Vysvětlení, změna nebo doplnění zadávací dokumentace č. 10

Název veřejné zakázky	UK – Výstavba Kampusu Albertov – Biocentrum
Druh a režim veřejné zakázky	Veřejná zakázka na stavební práce zadávaná v nadlimitním režimu
Profil zadavatele	https://zakazky.cuni.cz/
Evidenční číslo ve VVZ	Z2023-018663

DET.1 – ŘEZ M1:25

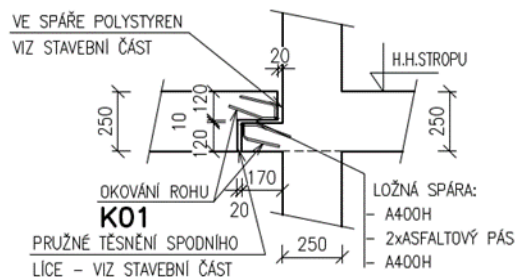
Dotaz poř. č. 182**Objektová dilatace**

Prosíme o dospecifikování objektové dilatace. Např. :

- šířku spáry
- typ profilu : vodotěsný či ne
- hliníkový nebo nerezový
- dilatační posuny
- tabulku výrobků a specifikací obj. dilatace

Objektová dilatace spodní stavby (základová deska a obvodové stěny) je navržena šířky 20 mm, dilatace je zajištěna vnějším těsnícím gumovým pásem š. 320 mm, pás vodotěsný pro výšku vodního sloupce 6,5 m, ve výkazu výměr pod položkou č. 331.
